DODATEK č. 3
SMLOUVY O DÍLO ZE DNE 17.4.2024

2.1. Smluvní strany se dle Smlouvy o dílo dohodly na uzavření tohoto Dodatku č. 3 ke Smlouvě o dílo ze dne 17.4.2024, ve znění Dodatku č. 1 ze dne 1.7.2024 a Dodatku č. 2 ze dne 15.8.2024 pro zakázku „**Rekonstrukce a dostavba staré budovy ZŠ Třebotov**“ (dále jen „Smlouva“) za účelem změny předmětu plnění a s tím související změny ceny díla a termínu plnění.

5.2. Tento Dodatek č. 3 je nedílnou součástí Smlouvy o dílo uzavřené dne 17.4.2024, ve znění Dodatku č. 1 ze dne 1.7.2024 a Dodatku č. 2 ze dne 15.8.2024, týkající se díla „Rekonstrukce a dostavba staré budovy ZŠ Třebotov“.

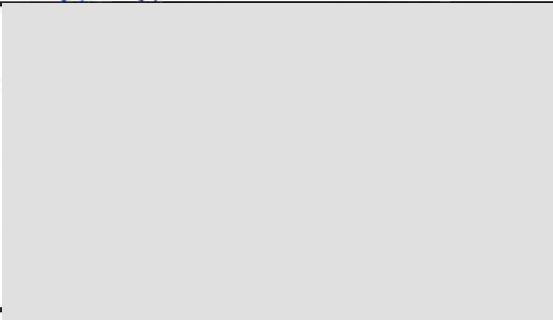
Změnový list č. 9	Smlouva objednatele č.: 2024/27	Smlouva zhotovitele č.: 32403	Datum: 07.08.2024				
Název akce: Rekonstrukce a dostavba staré budovy ZŠ Třebotov							
Objednatel Obec Třebotov Klidná 69, 252 26 Třebotov IČ: 00241741	Zhotovitel: VISTORIA CZ a.s. Revoluční 767/25, 110 00 Praha 1 IČ: 25110977						
Vystavil: VISTORIA CZ a.s.	Jméno: Ing. Milan Šmída						
Přílohy, odkazy	Specifikace		Počet listů:				
	Výkresy	Půdorys 1.PP a 1.NP	Počet výkresů: 2				
	Rozpočet	Chlazení sborovny SB 1.33	Počet listů: 2				
	Zápis z KD		Číslo KD:				
	Projektant		Počet listů:				
Ostatní		Počet listů:					
Podepsaní zástupci potvrzují v souladu se smlouvou o dílo následující změnu předmětu díla:							
Předmět, popis a odůvodnění změny: Doplnění chlazení sborovny Změnový list řeší doplnění chlazení do sborovny míst. č. SB 1.33. Venkovní kondenzační jednotka bude umístěna v 1.PP u vstupu a vnitřní nástěnná jednotka na zdi nad kuchyňskou linkou dle zakreslení v půdorysech. Nebylo v PD ani rozpočtu, jedná se o doplňující požadavek.

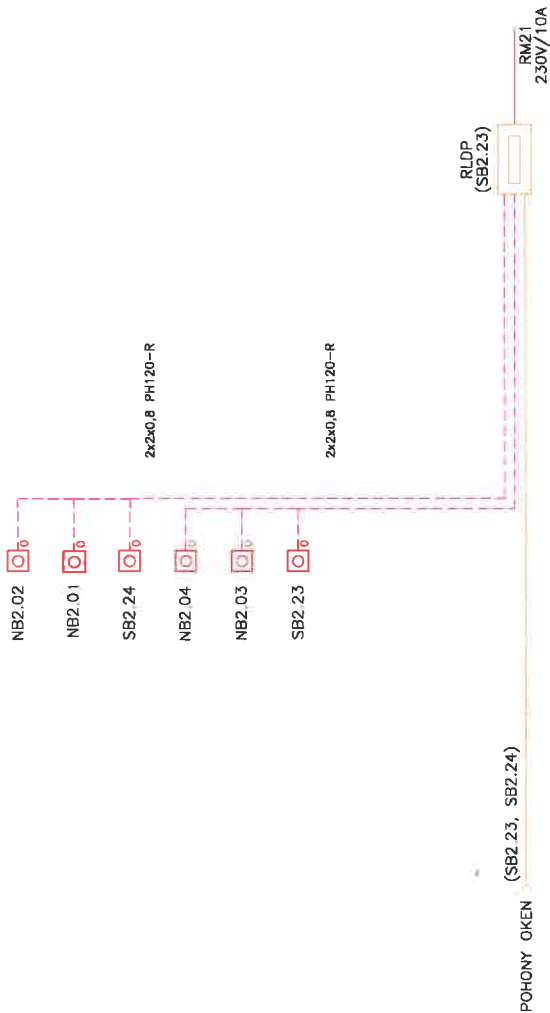
Změnový list č. 11		Smlouva objednatele č.: 2024/27	Datum: 26.08.2024			
		Smlouva zhotovitele č.: 32403				
Název akce: Rekonstrukce a dostavba staré budovy ZŠ Třebotov						
Objednatel	Obec Třebotov Klidná 69, 252 26 Třebotov	Zhotovitel:	VISTORIA CZ a.s. Revoluční 767/25, 110 00 Praha 1			
IČ:	00241741	IČ:	25110977			
Vystavil:	VISTORIA CZ a.s.	Jméno:	Ing. Milan Šmída			
Přílohy, odkazy	Specifikace			Počet listů:		
	Výkresy	Přehledové schéma systému LDP; Systém LDP-2.NP; PBRs_Třebotov_2.NP	Počet výkresů: 3			
	Rozpočet	Samozavírače požárně bezpečnostních oken	Počet listů: 2			
	Zápis z KD		Číslo KD:			
	Projektant		Počet listů:			
	Ostatní		Počet listů:			
Podepsaní zástupci potvrzují v souladu se smlouvou o dílo následující změnu předmětu díla:						
Předmět, popis a odůvodnění změny: Doplnění samozavírače požárně bezpečnostních oken Změnový list řeší doplnění ovládání a funkčních prvků požárně bezpečnostních oken v učebně SB 2.23 a SB 2.24. Jedná se o doplnění řídicí jednotky ovládající okna v učebnách na základě opticko-kouřových čidel dle požadavků PBR.

REVIZE 02 - 07/2024 - doplnění technologie na základě PBR
